Rapport de contrôle d'installations électriques à basse et à très basse tension

REF: 114/2023/95245/01:1

DATE DU CONTRÔLE 08/01/2024 **AGENT VISITEUR** Julien Pierre
ADRESSE DU CONTRÔLE Rue Baudry 13 - 5620 Florennes **TYPE DE CONTRÔLE** Visite de contrôle vente ancienne installation (8.4.2.)

| Objet du contrôle | Demande de la commune et vente |

Croquis de position élémentaire et descriptif sommaire des tableaux

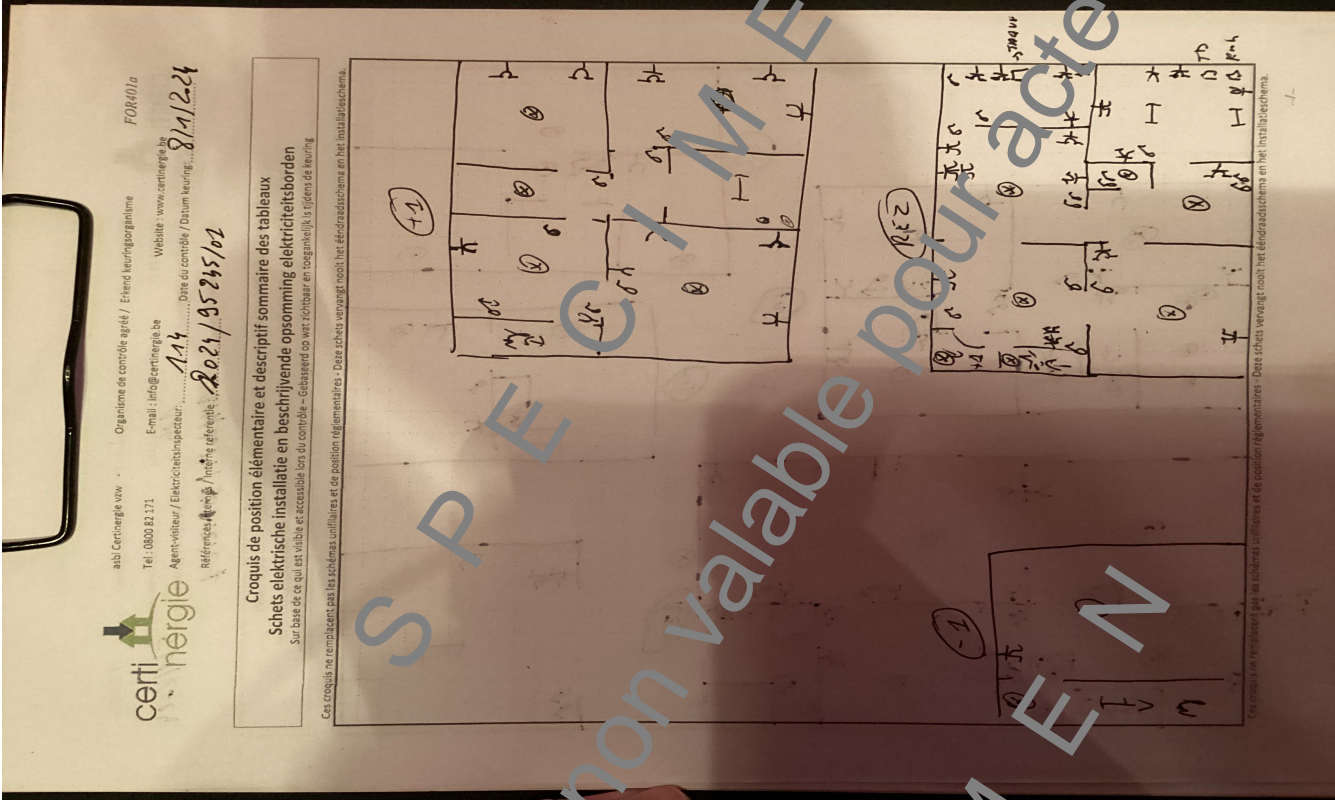
sur base de ce qui est visible et accessible lors du contrôle
 Note : ces croquis ne remplacent pas les schémas unifilaires et de position réglementaires
